Fragen & Antworten der Bürgerschaft
zur geplanten Photovoltaikanlage Küpfendorf gemäß
Aufstellungsbeschluss der Gemeinde Steinheim am
Albuch vom 10.09.2019

Informationsveranstaltung
am 9. November 2019

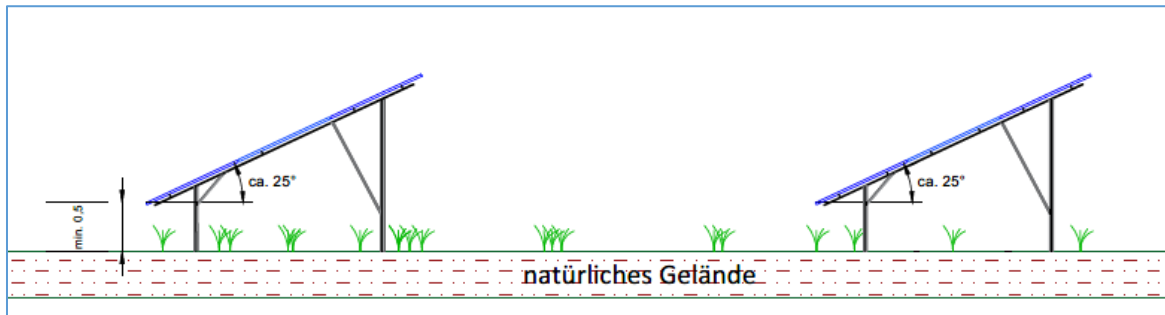
Wie sollen die Module verankert werden? Falls mit Beton: Wie viel Beton kommt in den Boden?

Die Module werden über ein zweiachsiges System in den Erdboden gerammt. Ein Exemplarischer Systemschnitt soll das Prinzip verdeutlichen:

Die Transformatorstationen werden jeweils auf ein Betonfundament gestellt, welches ca. der Fläche einer Garage entspricht.
